Vysvětlení zadávací dokumentace č. 1

VYSVĚTLENÍ ZADÁVACÍ DOKUMENTACE

Změna zdroje tepla – kotelna K1 a kotelna K2

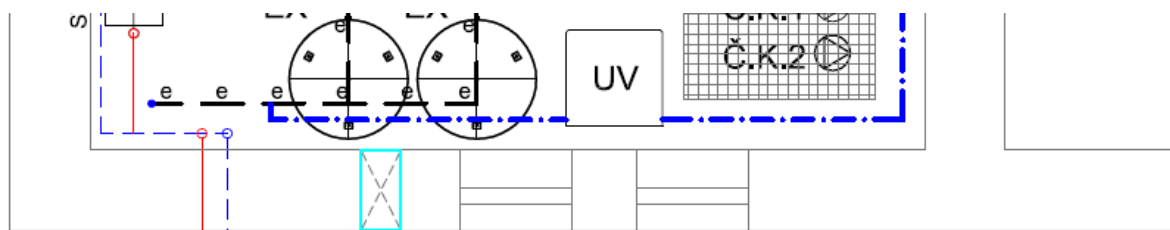
Žádáme zadavatele o úpravu výkazu výměr „K2_ROZPOČET STAVBY_SLEPÝ_210531“ viz níže. Jedná se o zdvojené položky, žádáme tedy o vyjmutí položky č.146 z výkazu výměr.

- Účastník nebude položku č. 146 „Větrání kotelny - mřížky vč. Prací“ oceňovat.
- Druhá větrací žaluzie by měla být součástí dodávky vstupních dveří do kotelny, proto je v rozpočtu ve stavební části jen jedna žaluzie.
-

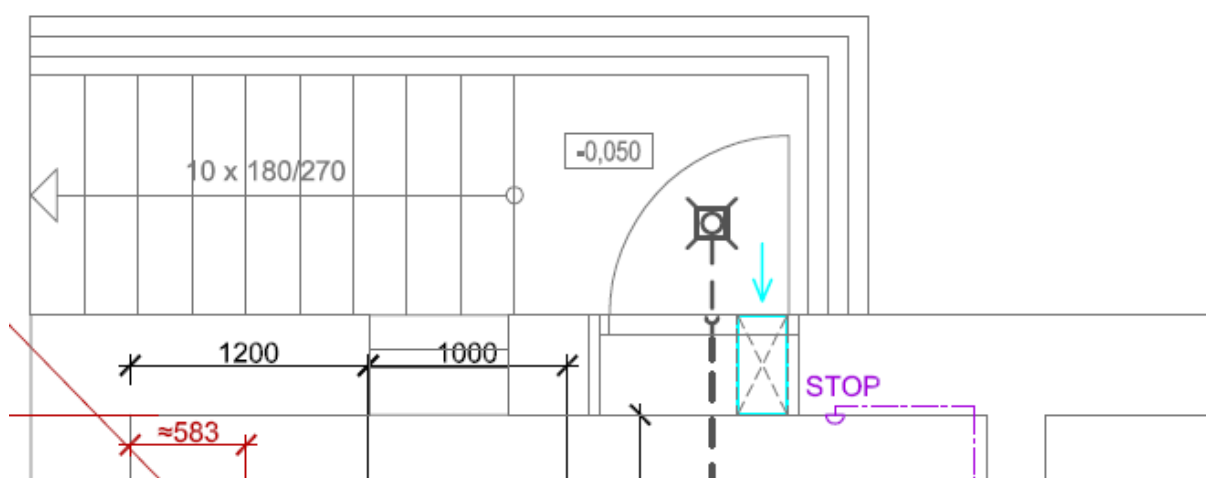
Dále žádáme o doplnění množství větrací žaluzie dle PD „03_DSP_ÚT_K2_PŮDORYS_210528“. PD odkazuje na dvě žaluzie, výkaz výměr pouze na jednu.

OTVOR PRO ODVOD VZDUCHU
250x250mm POD STROPEM. Z
VENKU PROTIDEŠŤOVÁ ŽALUZIE.

OTVOR PRO PŘÍVOD VZDUCHU 250x250mm VE SPODNÍ
ČÁSTI DVEŘÍ. Z VENKU PROTIDEŠŤOVÁ ŽALUZIE
